NOTE TECHNIQUE  
A MM. LES CONCESSIONNAIRES

N° 739

## DS 19 - ID. T.T. - H - T. 23

#### MODIFICATION DU PALIER CÔTÉ DISTRIBUTION

Fig. 1

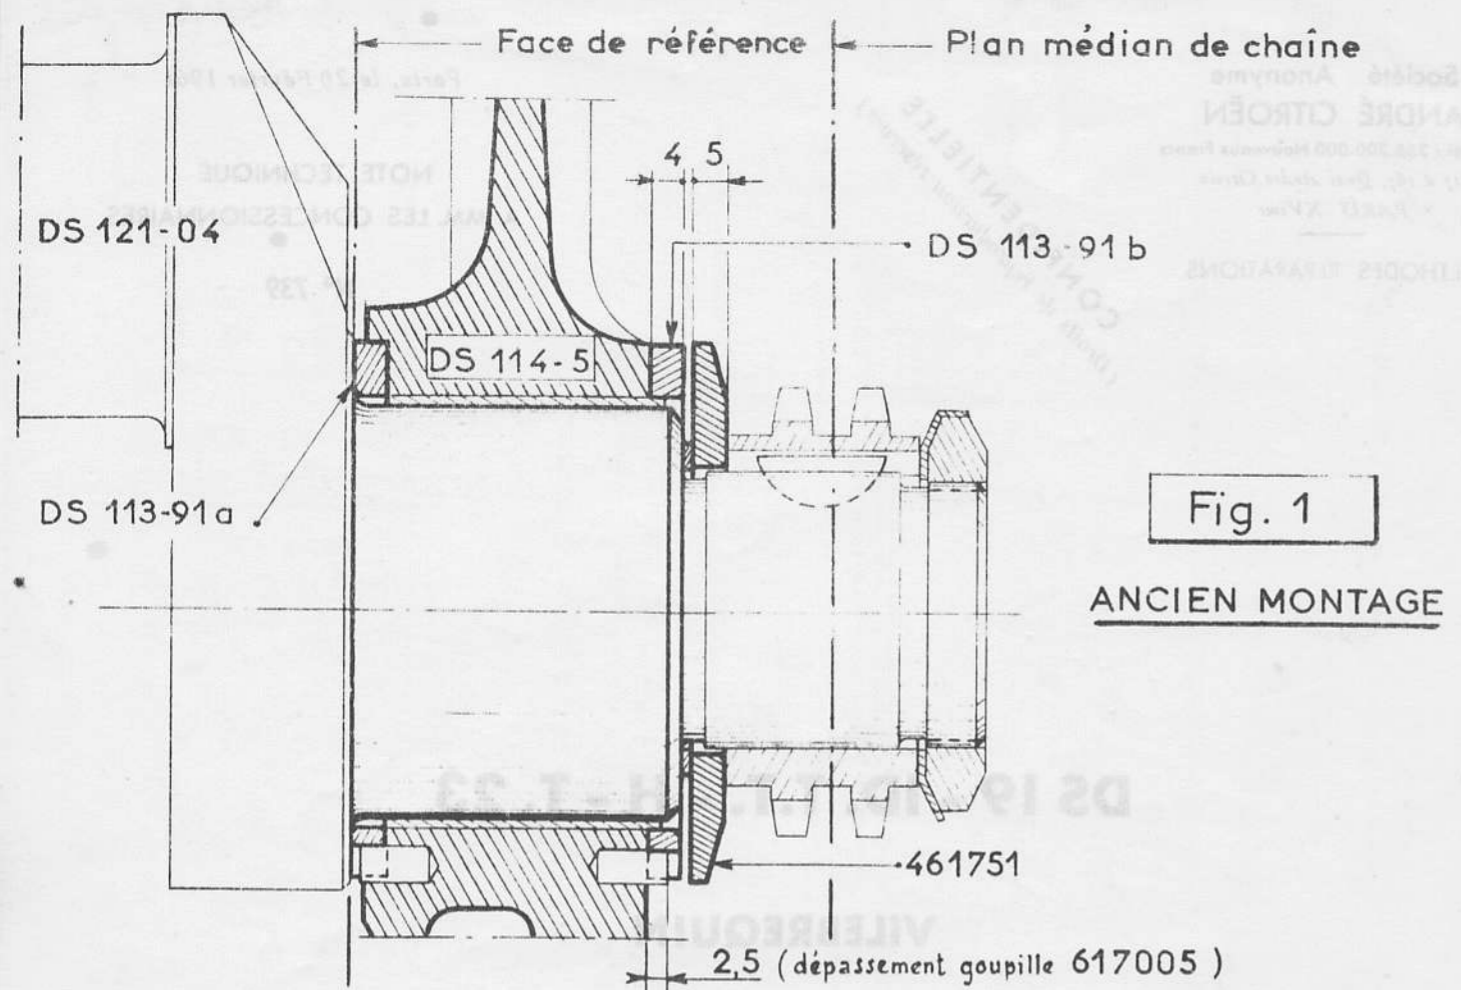
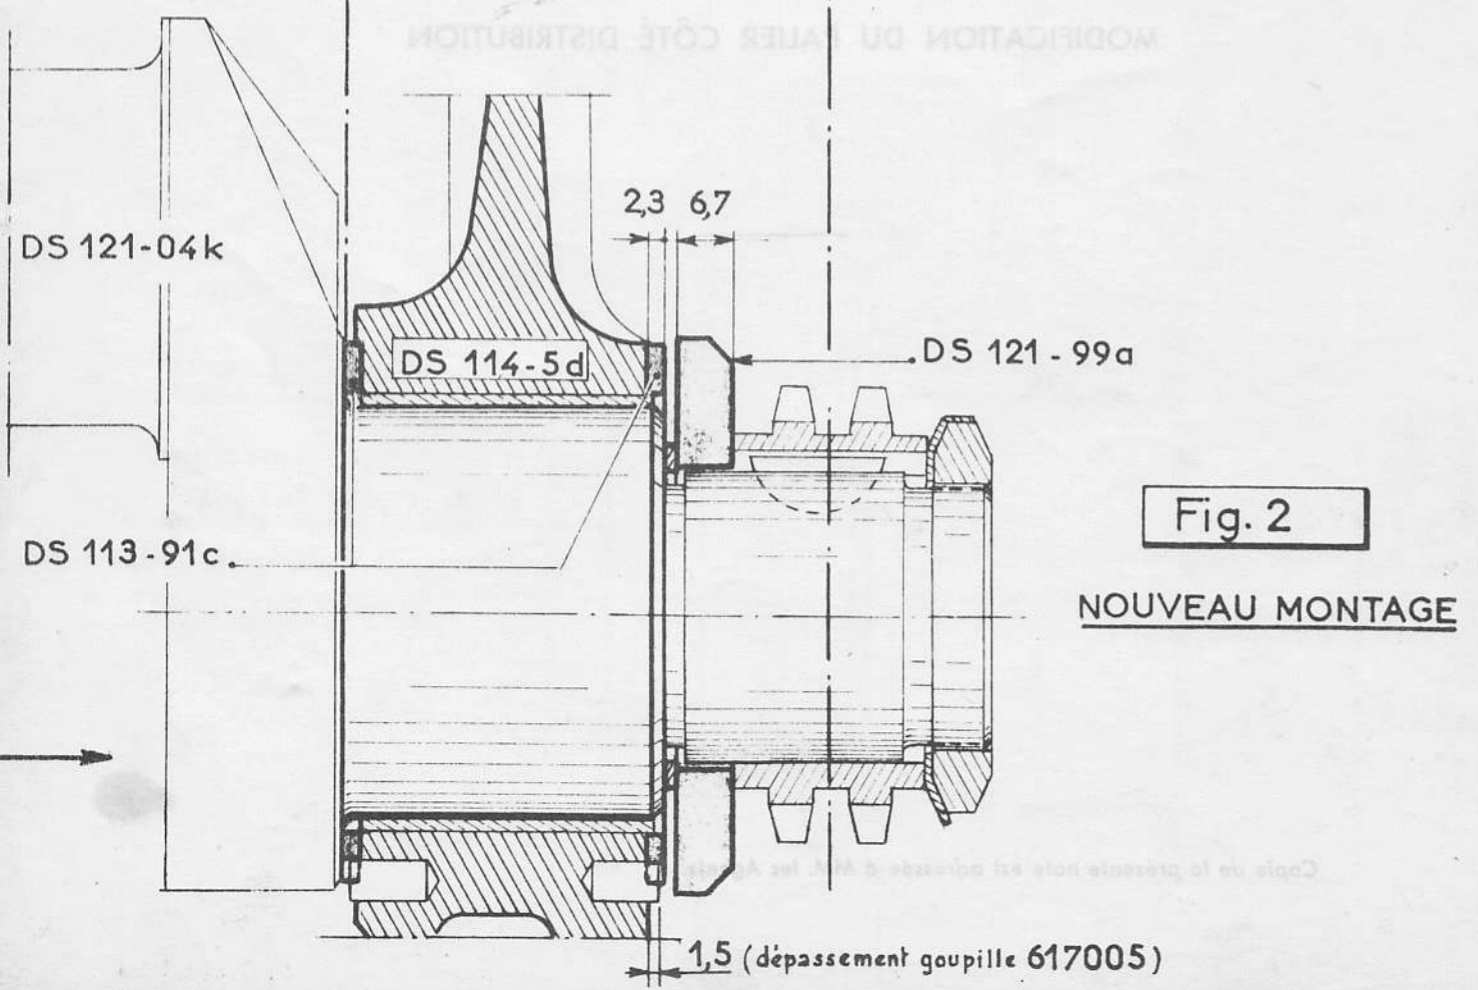
- a) Les joues de coussinet AR (en bronze, épaisseur 4 mm) sont remplacées par des joues réglées (jouis Vandervell, épaisseur 2,3 mm)
- b) La largeur du palier AR du carter moteur est augmentée, la cote **L** passe de 35,99 mm à 37,7 mm, la profondeur **a** du logement de la joue (côté intérieur du carter) est diminuée (de 2 mm elle passe à 1,4 mm)

- c) La largeur du palier AR du vilebrequin est diminuée, la cote  $L_1$  passe de 44,1 mm à 42,3 mm.

- d) La rondelle de butée d'épaisseur 5 mm n° 461751 est remplacée par une rondelle d'épaisseur 6,7 mm n° DS 121-99a (voir fig. 1 et 2).
- e) Le dépassement de la goupille mécanindus n° 617005 dans le chapeau de palier est ramené de 2,5 à 1,5 mm.

- a) La figure 1 représente l'ancien montage, la figure 2 représente le nouveau.
- b) Les carters et les vilebrequins sont interchangeables, c'est-à-dire qu'il est possible de monter :
- Le nouveau vilebrequin avec l'ancien carter.
  - L'ancien vilebrequin avec le nouveau carter.

Fig. 3

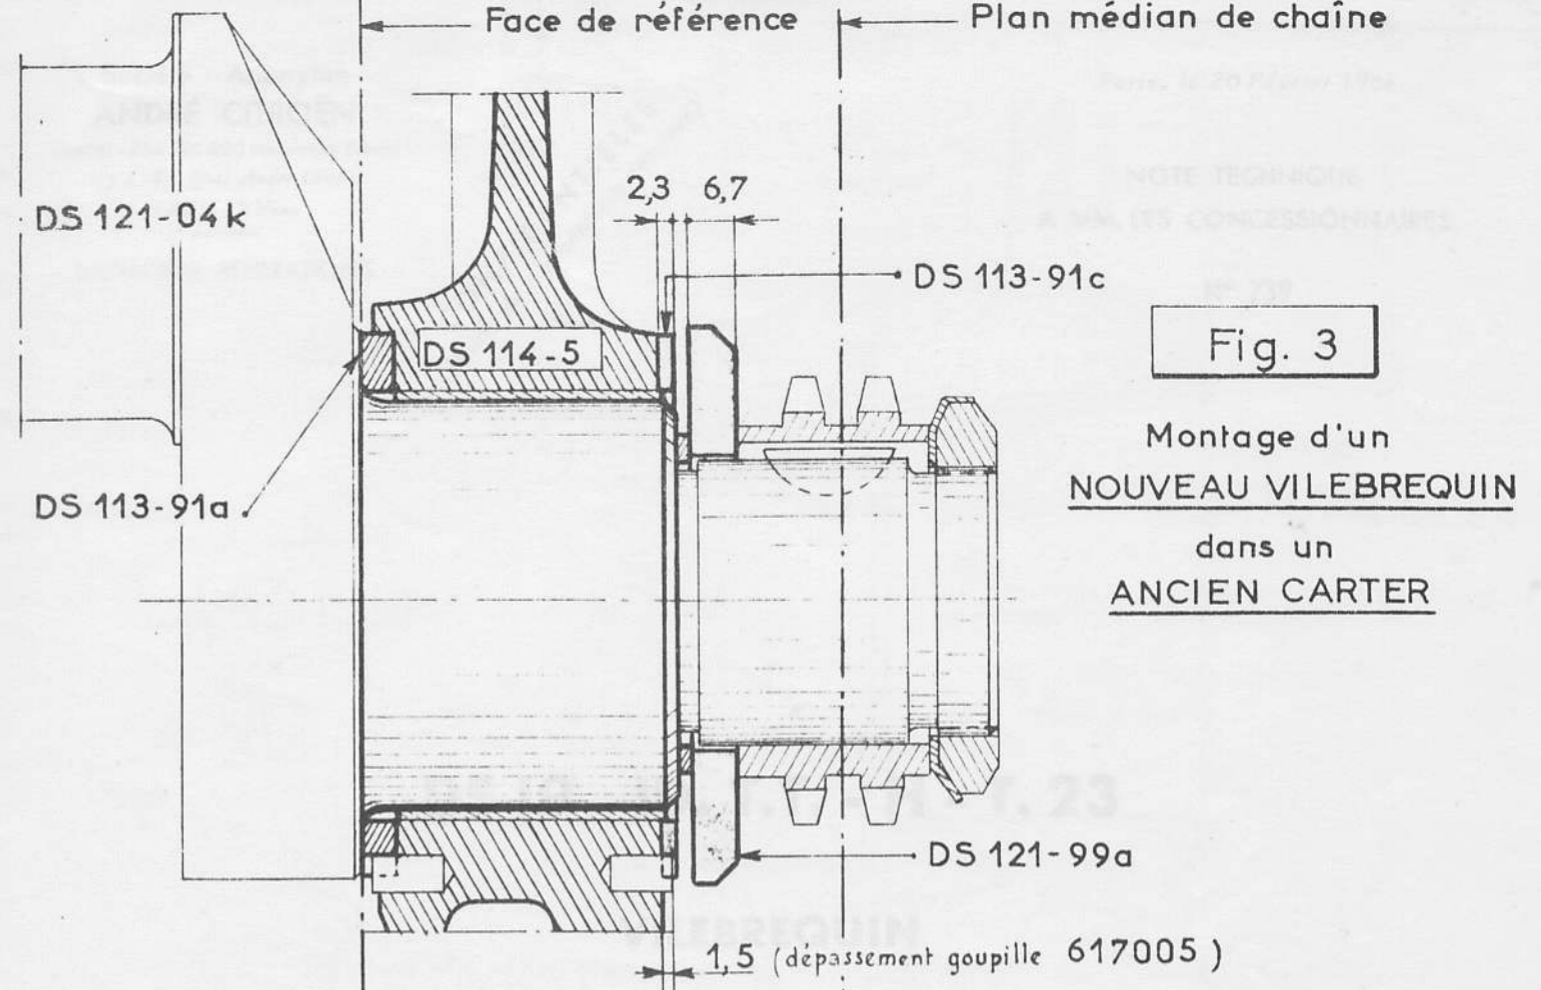
e) **Cas du montage : nouveau vilebrequin-ancien carter (fig. 3)**

**Il faut prendre soin de ramener le dépassement de la goupille à la cote de 1,5 mm de façon à ce qu'elle ne vienne pas au contact de la rondelle de butée.**

La profondeur du trou de logement de cette goupille permet dans la plupart des cas de l'enfoncer d'un millimètre sans difficulté. Dans le cas contraire, il est nécessaire de diminuer sa longueur, ou de la remplacer.

Fig. 4

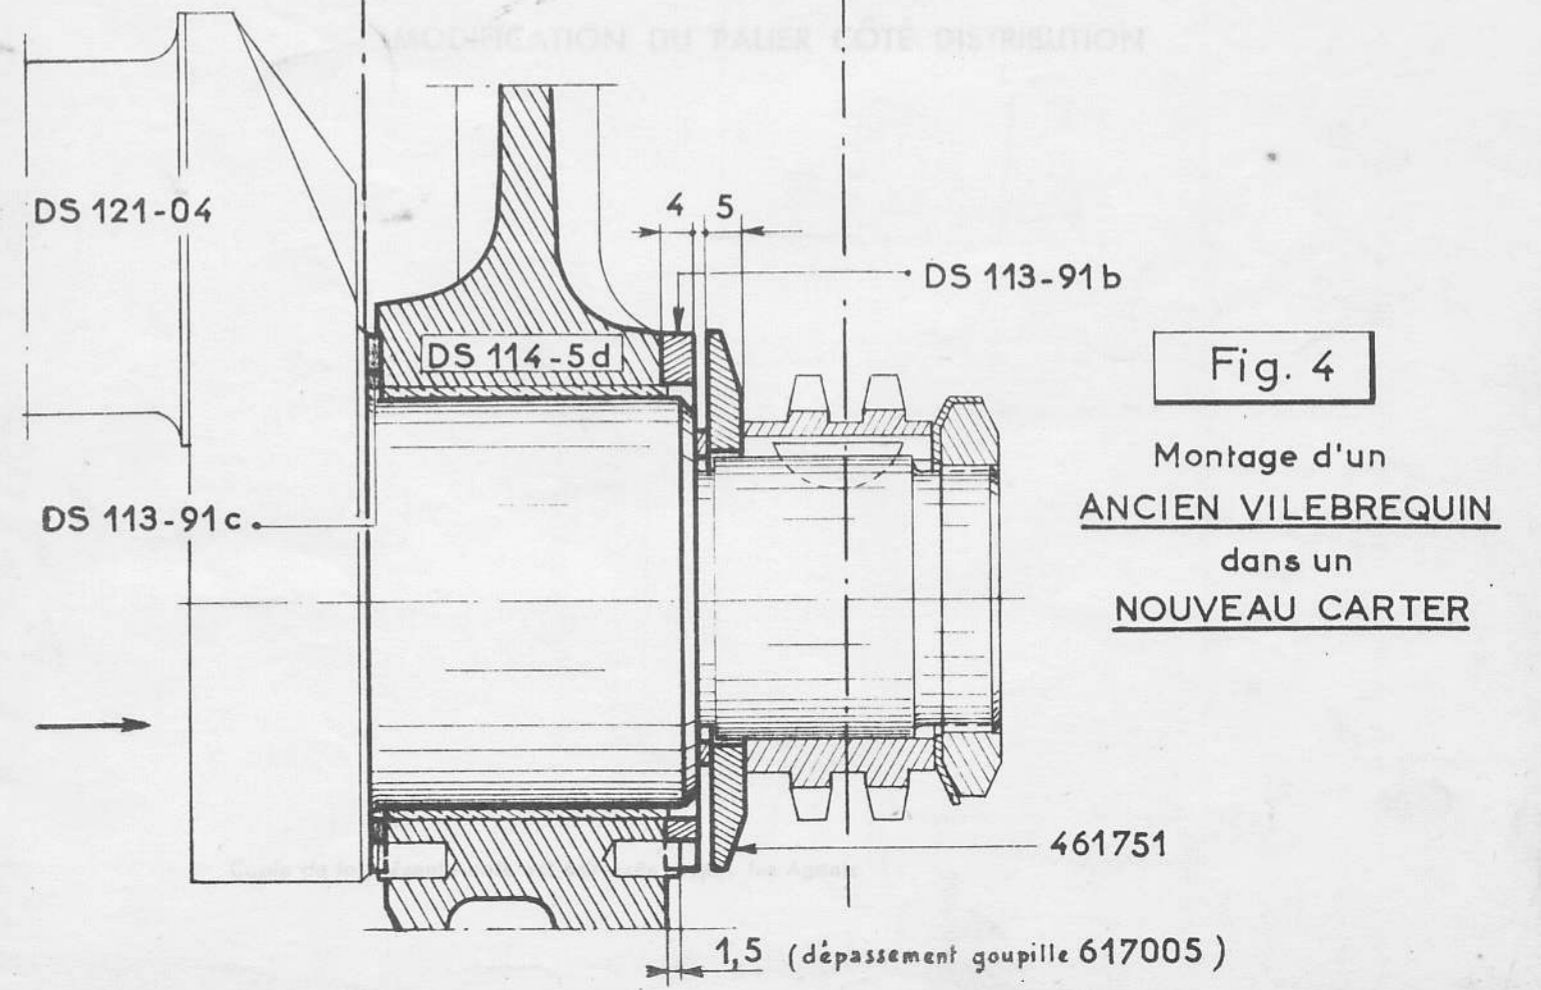
f) **Cas du nouveau montage (fig. 2) et du montage : ancien vilebrequin - nouveau carter (fig. 4)**

Le déplacement latéral possible du vilebrequin (écrou de blocage du pignon de vilebrequin n° 461 494 non monté) est supérieur à la profondeur ( $a = 1,4 \text{ mm}$ ) du logement de la joue régulée (côté intérieur du carter).

Cette joue peut donc sortir de son logement si le vilebrequin s'écarte du palier, côté distribution.

Avant et pendant chaque opération nécessitant la dépose de l'écrou de blocage du pignon, il est nécessaire pour éviter que la joue sorte de son logement, **de pousser le vilebrequin vers le palier, côté distribution (Voir flèche fig. 2 et 4)** à l'aide d'un levier ou d'un coin oblique placé entre un maneton du vilebrequin et le carter (tout travail effectué sur la distribution nécessite la dépose du carter inférieur n° D 132-98).
